Mission régionale d'autorité environnementale

**Avis sur le projet de construction d'une centrale
photovoltaïque au sol à Douzy (08),
porté par la société SASU DOUZY PV**

n°MRAe 2022APGE74

Nom du pétitionnaire	SASU DOUZY PV
Commune	Douzy
Département	Ardennes (08)
Objet de la demande	Construction d'une centrale photovoltaïque au sol
Date de saisine de l'Autorité Environnementale	28/04/22

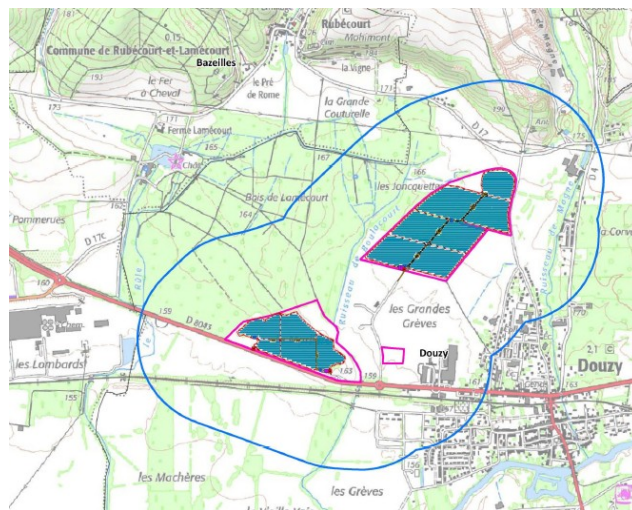
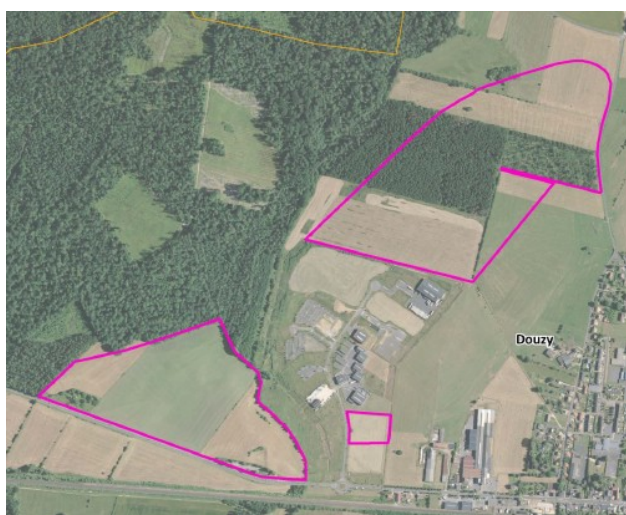
L'Ae relève des différences significatives entre les surfaces clôturées entre le dossier d'études d'impact (38 ha) et les 3 dossiers de demande de permis de construire (46 ha en tout⁷).

L'Ae constate que les modalités de gestion, de surveillance et d'entretien du site ne sont pas précisées entre la communauté de communes propriétaire du terrain et les 3 sociétés pétitionnaires.

L'Ae recommande aux pétitionnaires de :

- **expliquer les différences de surfaces entre les dossiers et mettre en cohérence les différentes pièces du dossier ;**
- **préciser les responsabilités respectives du propriétaire du terrain et du ou des pétitionnaires en matière de gestion, de surveillance et d'entretien du site, et lors du démantèlement des centrales en vue de sa remise en état.**

Localisation des zones humides au sein du périmètre du projet – source : dossier

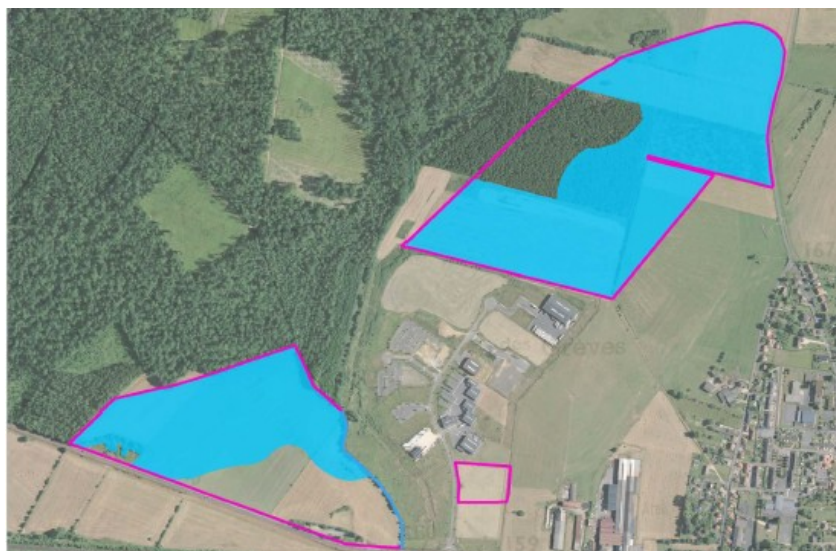
La séquence « Éviter, Réduire, Compenser » (ERC) sur le volet zones humides n'est pas suffisamment développée. Alors que le projet est quasiment intégralement en zones humides, le pétitionnaire réduit légèrement son projet en excluant des secteurs jugés comme à enjeu écologique plus fort. Mais l'évitement n'est pas abordé, ni justifié ; en effet, le pétitionnaire n'a pas étudié la possibilité de développer son projet hors zones humides.

Les câbles permettant le raccordement des modules sont posés dans des tranchées de 60 cm de large et de 70 à 100 cm de profondeur, sur une couche de 10 à 20 cm de sable. Ces tranchées peuvent être assimilées à du drainage de zones humides ; la perturbation dans les écoulements au sein des zones humides n'est pas étudiée. La surface réellement impactée en zones humides est sans doute bien supérieure aux strictes zones imperméabilisées (6 957m²). De plus, cette surface a été calculée sur la base de fondations par pieux. Or, le dossier indique que le type de fondation n'est pas encore choisi. Si ce sont par exemple des longrines en béton, la surface imperméabilisée devrait être revue significativement à la hausse.

La délimitation des zones humides s'est faite à la fois sur le critère habitats (3 habitats caractéristiques de zones humides) et sur le critère pédologique. Si la compensation d'un point de vue fonctionnalité hydrologique semble satisfaisante, sur le volet habitats, cela ne semble pas être le cas. Les espèces de zones humides des ourlets, zones arbustives et boisées vont disparaître et faire place à un seul milieu : la prairie pâturée. La diversité des formations humides n'est pas représentée et conduit à une uniformisation des habitats. La proposition de mesure compensatoire doit être revue au regard de ces éléments.

En l'état, le dossier ne répond pas aux préconisations du Conseil scientifique régional du patrimoine naturel (CSRPN) dans son avis n°2022-109²⁵. En effet, les zones humides définies selon le critère habitats doivent être évitées dans le cadre de ce type de projet, et en tout état de cause ne faire l'objet d'aucune perte nette de biodiversité.

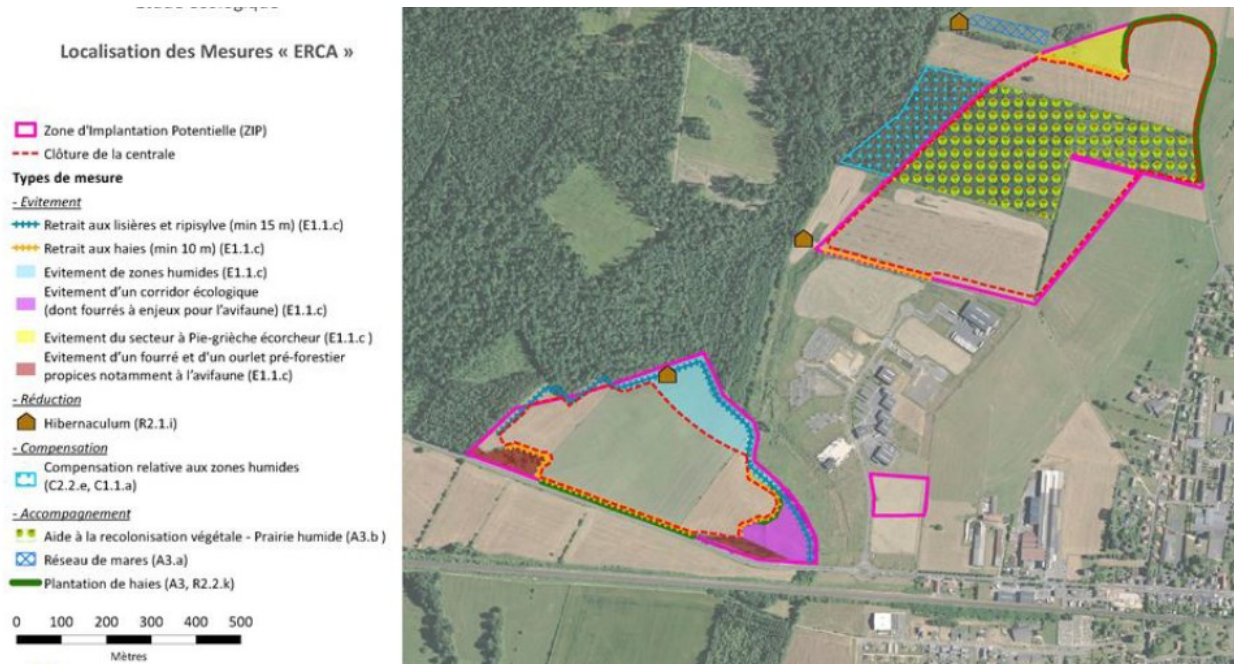
Concernant les amphibiens et reptiles, la destruction de spécimens en phase travaux reste possible malgré les précautions prises. Par ailleurs, les parties défrichées sont utilisables par ces espèces en période hivernale : la suppression de ces milieux constitue donc une destruction d'aires de repos.

Pour les oiseaux, même si le projet prévoit l'évitement des haies et fourrés les plus fonctionnels, la destruction de haies et de la frênaie constitue une destruction de sites de reproduction et d'aires de repos de plusieurs espèces protégées.

L'Ae recommande au pétitionnaire de déposer une demande de dérogation au titre des espèces protégées, en application de l'article L.411-2 du Code de l'environnement.
